**Modulo per la presentazione delle osservazioni per i piani/programmi/progetti sottoposti a procedimenti di valutazione ambientale di competenza statale**

ID: Codice procedura (ID\_VIP/ID\_MATTM):10844

Impianto per la produzione di energia elettrica da fonte eolica, costituito da 6 aerogeneratori della potenza complessiva di 37,2 MW, un sistema di accumulo da 25 MW e relative opere connesse in località "Rempillo" nel comune di Pitigliano (GR).

# ALLEGATO alle OSSERVAZIONI all' IMPIANTO EOLICO denominato REMPILLO nel COMUNE di PITIGLIANO ( GR). Com

# Analisi degli Impianti Eolici Esistenti e in Progetto

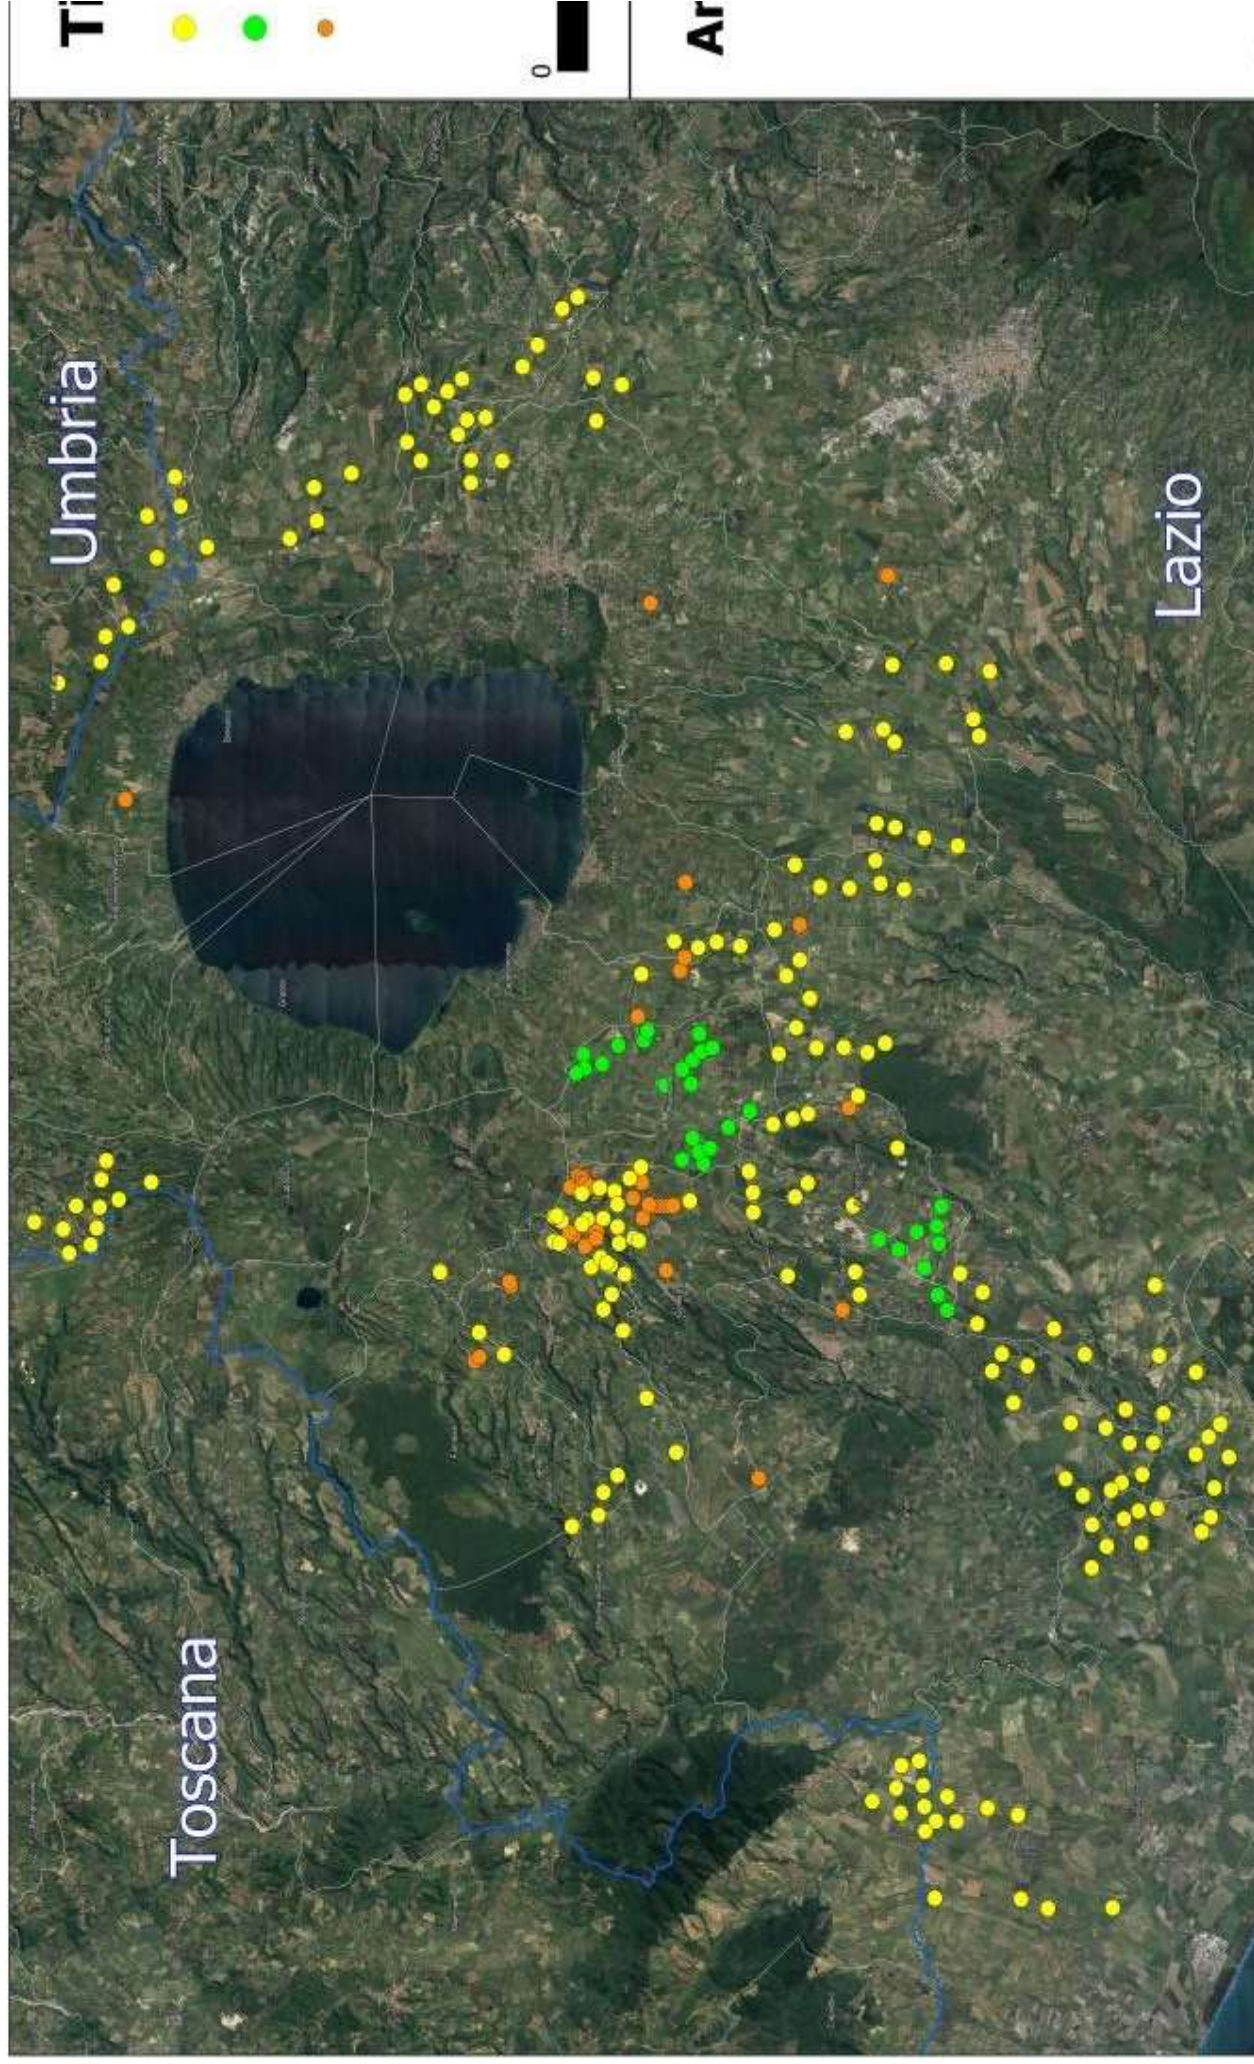
Nella valutazione degli effetti sinergici e cumulativi del documento si giunge all'erronea conclusione che tali effetti semplicemente non si verifichino stante l'assenza di altri impianti eolici attualmente in funzione nelle vicinanze. Nello studio e valutazione di tali effetti è invece indispensabile includere non solo le altre installazioni già esistenti ma anche il cumulo dei progetti presentati, in fase di verifica e autorizzazione a qualsiasi livello. Ebbene sappiamo che nel raggio di 10,5 Km citati dallo studio (o poco più) oltre ad essere presente una selva di installazioni di mini eolico (che per la Regione Lazio, si ricorda, corrisponde ad una taglia degli aerogeneratori fino a 600 KW di potenza, quindi *non proprio mini*) nei territori di Farnese, Ischia di Castro, Valentano, Piansano, Cellere, si trovano a varie fasi di autorizzazione presso il MASE o presso la Regione Lazio una quantità di progetti di installazione di impianti eolici industriali dei quali lo studio sembra ignorare l'esistenza e che qui, sicuramente per difetto, elenchiamo. Tutti localizzati in Regione Lazio, provincia di viterbo:

- Farnese: impianto eolico industriale „Vallerosa“ 29,4 MW, ditta *Fri-El spa*
- Ischia di Castro: impianto eolico industriale Monte Marano“ 26,4 MW ditta *SKI 30 srl*
- Ischia di Castro: impianto eolico industriale 30 MW, ditta *Iris Rinnovabili s.r.l*
- Valentano-Latera: impianto eolico „Poggio del Mulino“ 46,2 MW ditta *Poggio del Mulino s.r.l.*
- Onano: Impianto Eolico denominato “Montarzo” 68 MW ditta *Fri-El spa*

Tutto quanto sopra senza tenere conto della vera e propria ***selva eolica*** costituita dagli impianti già in funzione localizzati in territorio non lontano dell'alta Tuscia viterbese, segnatamente nei comuni di Piansano, Cellere, Arlena di Castro, Canino, Tessennano, Tuscania. Tutti impianti costituiti da decine e decine di aerogeneratori di grande taglia, che hanno già condizionato e modificato in maniera irreversibile l'ambiente e il territorio e i cui effetti cumulativi sono e si dimostreranno nel tempo sempre più negativi e devastanti.
